## (N) C62 東海道形 (品番:2017-7) 組付け間違いによる不良品発生のお詫び

(N)C62 東海道形

(品番:2017-7 JANコード:4949727681368 令和3年2月25日(木)出荷分)

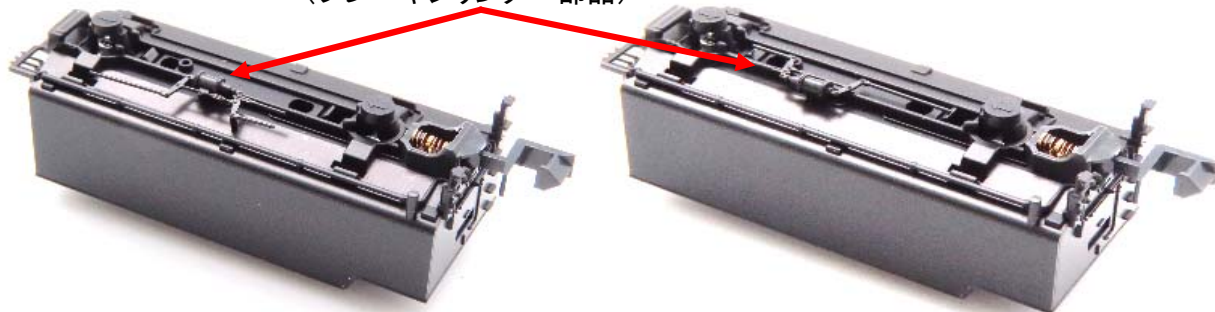
テンダー床下部「ブレーキシリンダー」の部品が本来の向きとは180度反転した状態で組付けられおります。これにより、形状表現の誤りのもとより、カーブ通過時など台車が可動する際に、台車とブレーキシリンダー部品が接触し、脱線しやすい状態となっております。

※下画像の矢印部、ブレーキシリンダー部品の組付けに誤りがございます。ブレーキシリンダー部品のロッド部分がテンダーの中心に収まる状態が正しい状態となります。

誤

正

## (N)C62 東海道形「ブレーキシリンダー部品」の組付け修正手順(1/2)

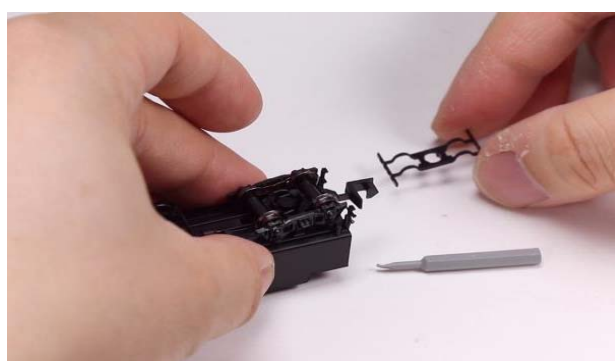
①水平方向に引っ張り、ボイラーから  
テンダーを外します。

②テンダーを裏返します。  
ハシゴパーツの破損にご注意ください。

③台車押さえ(別パーツ)を外します。マイナスドライバーを左図の様に挿し込み、てこの原理で  
上方向に力を少し加え、取り外します。

④ブレーキシリンダー部品を取り外します。  
小さな部品ですので、紛失にはご注意ください。
